Objet : Eléments de réponse à l'avis de la MRAe sur la mise en compatibilité du plan local d'urbanisme de la commune de Beauchamps par déclaration de projet de centrale photovoltaïque à Beauchamps (80)

V/réf. : n° MRAe 2023-7392

**Avis de la mission régionale
d'autorité environnementale
Hauts-de-France**

**par déclaration de projet
de centrale photovoltaïque à Beauchamps (80)**

Extrait du plan de masse du site avec la zone de raccordement au poste source

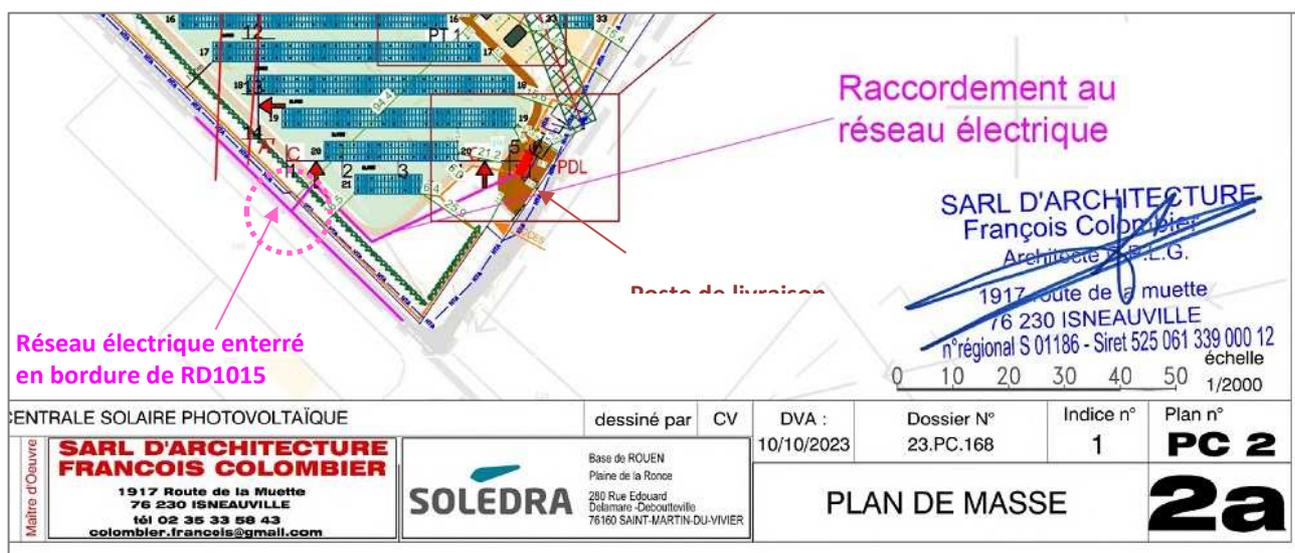
L'autorité environnementale recommande d'examiner la nécessité d'actualiser l'évaluation des incidences en particulier si des espaces à enjeu sont impactés par les travaux de raccordement au poste source et/ou si des créations de lignes aériennes sont nécessaires⁵.

Le raccordement au poste source s'effectue sur l'extrémité sud-est du site avec un raccordement depuis le poste de livraison (PDL) au réseau existant, à savoir le réseau enterré situé en bordure de la route départementale RD1015.

Sur cet espace, aucun enjeu environnemental, écologique, ou technique (servitude) n'a été identifié.

Il n'y a donc pas de nécessité d'actualiser l'évaluation des incidences concernant ce raccordement électrique.

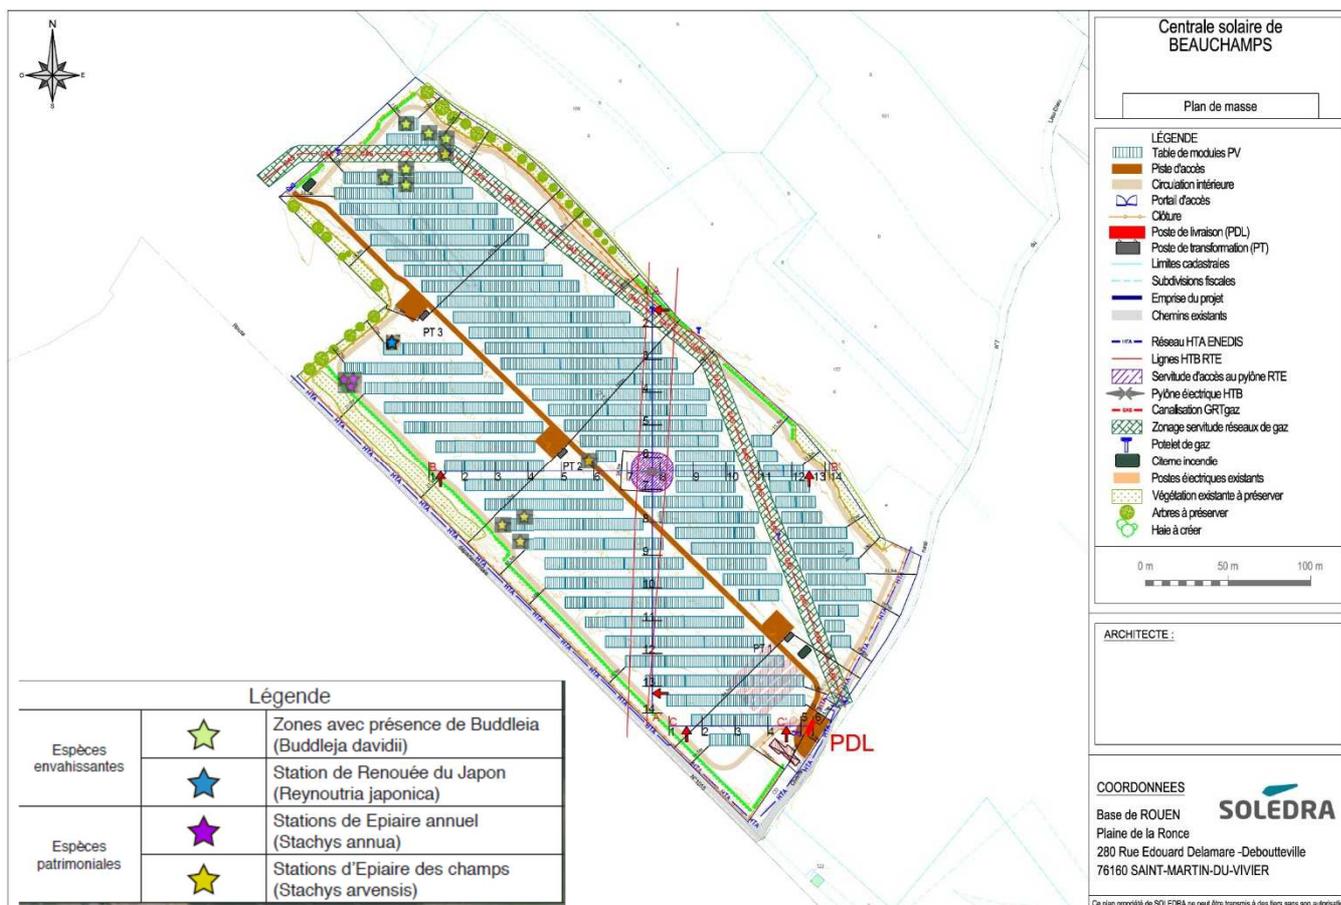
Des cartes de localisation de certains paramètres écologiques sont proposées, mais il n'existe pas de cartes croisant l'emplacement des panneaux photovoltaïques avec ces enjeux identifiés dans le diagnostic écologique de l'étude d'impact.

L'autorité environnementale recommande de compléter l'étude d'impact par des cartes permettant de localiser chaque enjeu par rapport au projet.
